ダムよらない治水を検討する場

要 望 書

清流球磨川・川辺川を未来に手渡す流域郡市民の会

球磨川計画高水流図（単位はm³/s）

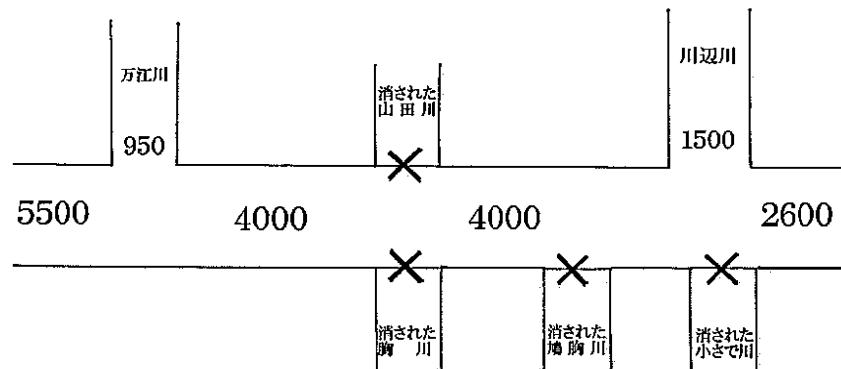
四つの川を消して数値合わせをそただけの計画高水4000m³/s

この計画高水位の基になっている計画高水 4000 m³/s は基本高水 7000 m³/s とセットものであり、川辺川ダム建設のためにはじき出された数値でしかない。

平成 19 年 3 月 23 日付で国交省河川局が発表した資料に見られるように、計画高水 4000 m³/s の背後には小さく鳩胸川も胸川も山田川も消してしまっている恐ろしい数値合わせだけのイカサマが存在している。球磨川水系の河川整備基本方針を策定するための小委員会の責任者であった近藤徹は「ダム建設のためのご都合主義の数値でしかない」と評していた。

現実に存在する川を無視したご都合主義の数値で人吉の安全度を議論する程お粗末な事は無い。現実に存在する川に身をおいて、都市型の川づくりを検討することが「ダムによらない治水を検討する場」に課せられた責務である。川辺川ダム建設のために数値合せをしただけと言われている基本高水—計画高水を見直すことに取り組んではじめて極限まで検討したと言えるのである。

「川辺川ダムによらない治水」を看板にするならば、このような数値を除外するのがその第一歩のはずだ。その数値を錦の御旗にして治水安全度を議論している姿は流域の安全に責任をもつ者の集まりとは言えない。
